Änderung der Schienensenkungstiefe bei Profilschienenführungen der Baureihe KUSE-XL

10.12.2021

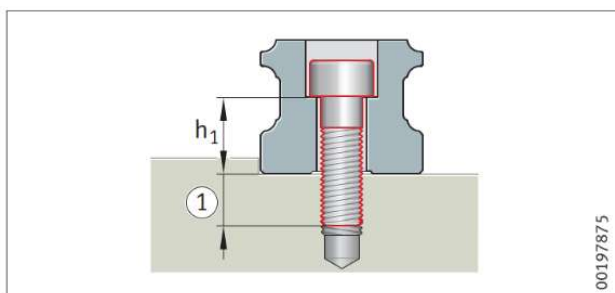
im Rahmen der Harmonisierung der Senkungstiefen bei Profilschienenführungen haben wir die Senktiefe der Befestigungsbohrungen der Schienen **TKSD** für unsere sechsreihige **KUSE...-XL** verändert. Durch die Änderung ist eine durchgängige Verwendung unserer Ver schlusstechnik für die Baureihe KUSE gewährleistet.

Achtung!! Bitte überprüfen Sie die Schraubenlängen (1) in Verbindung mit der Anschlusskon struktion!

Kurzzeichen	Durchgangsbohrung	
	h1	
	neu	bisher
TKSD20, TKSD20-ADE	9,6	9,8
TKSD25, TKSD25-ADE	11,2	12,4
TKSD30, TKSD30-ADE	12,5	13,5
TKSD35, TKSD35-ADE	17,2	18,2
TKSD45, TKSD45-ADE	18,7	21,7
